改善箇所説明図

小型トラックにおいて、電動パーキングブレーキシステムの制御プログラムが不適切なため、

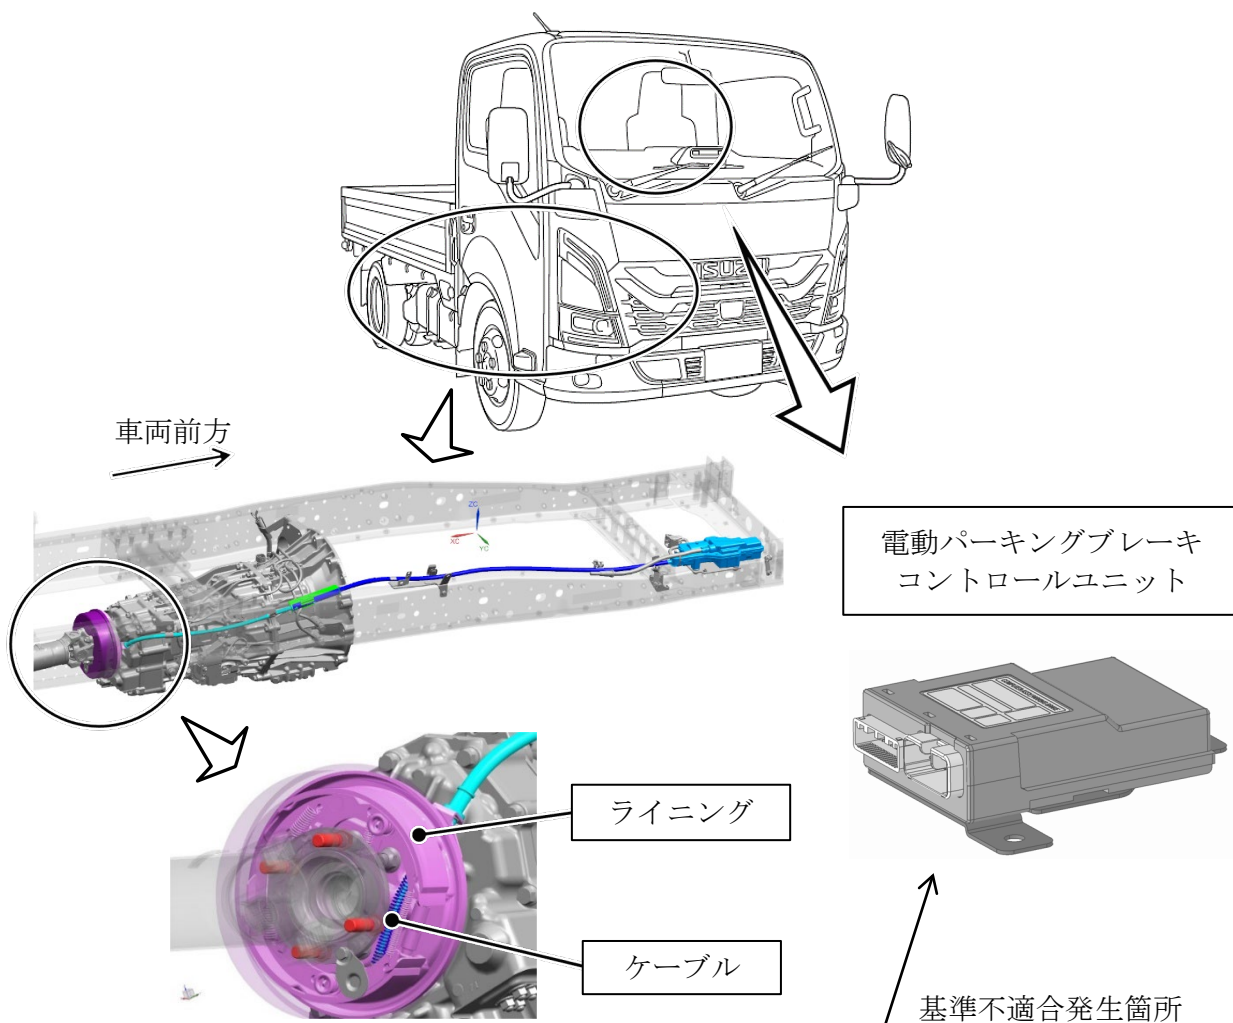
- ① 停止直前の電動パーキングブレーキ作動操作により、パーキングブレーキの引きずりを誤検知して電動パーキングブレーキ警告灯が点滅し、パーキングブレーキが解除できなくなるおそれがある。
- ② 電動パーキングブレーキ作動時に、正常なパーキングブレーキケーブルのストローク量を異常と誤検知し、電動パーキングブレーキ警告灯が点灯するおそれがある。
- ③ 電動パーキングブレーキ作動時に、パーキングブレーキケーブルのストローク量を正しく認識できないことがある。そのため、電動パーキングブレーキ作動操作の繰り返しによりケーブルが緩み、周辺部品と干渉することで、ケーブルの損傷やライニングの摩耗が生じ、最悪の場合、ケーブルが切断し、電動パーキングブレーキ警告灯が点灯するとともに、駐車中の車両が動き出すおそれがある。

- ①②全車両、電動パーキングブレーキコントロールユニットの制御プログラムを対策プログラムに修正する。
- ③ 全車両、電動パーキングブレーキコントロールユニットの制御プログラムを対策プログラムに修正する。また、パーキングブレーキケーブルを点検し、損傷が認められた場合には、ケーブルを新品に交換するとともに、ブレーキライニングの摩耗量を測定し、摩耗が認められた場合には、ライニングを新品に交換する。

識別：助手席側ドア開口部のシリアルナンバープレート右上に識別ペイント（桃色）を塗布する。
